## 交通、大気汚染、騒音・振動

### 竹中案

## 「評価書案」について（竹中案）

### 関連車両の走行に伴う二酸化窒素

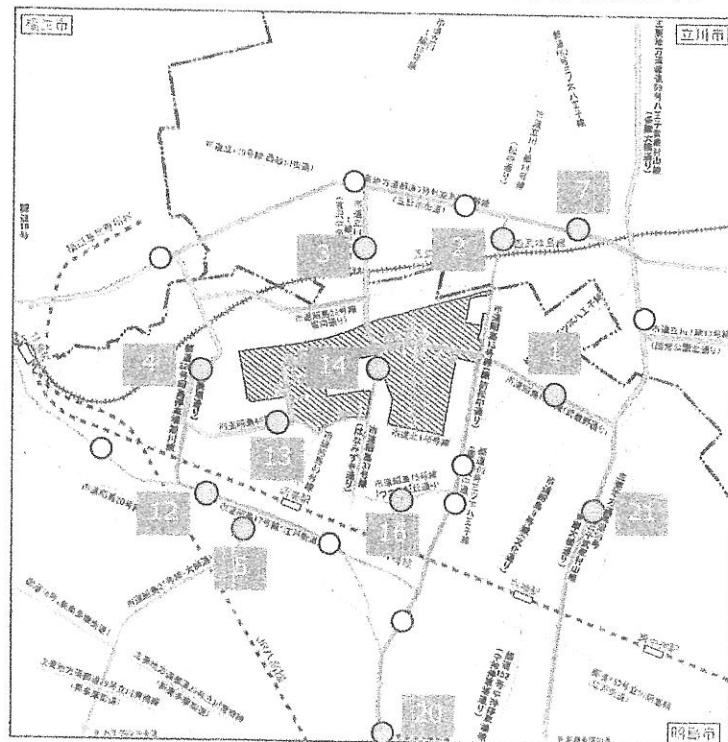
◇つつじが丘通りの大気汚染（NO<sub>2</sub>濃度）の将来予測濃度は現況の 2.3 倍、他の地点でも、1.6～2.5 倍となります。環境基準を下回るとしても住民の健康（特に喘息患者等）への影響はないのでしょうか心配です。もっと「健康」や「平穏な生活」に配慮してください。

◇走行ルートのはなみずき通り（宮沢中央通り）は将来交通量で計 12,963 台のうち大型車 2,193 台（混入率約 17%）です。道路や橋（美堀橋）の強度は大丈夫か、調査を求めます。

(3) 「つつじが丘通り」の二酸化窒素 NO<sub>2</sub> の将来予測濃度は、現況の 2.3 倍になり、冬季の期間平均値 (0.021 ppm) の 2.3 倍は、0.0483 となり、(環境基準) を上回るが、説明会では測定対象や時間の違いなど意味のない説明に終始していた。他の走行ルートも 1.6~2.5 倍になると思われるが、住民の健康への影響はないのか。
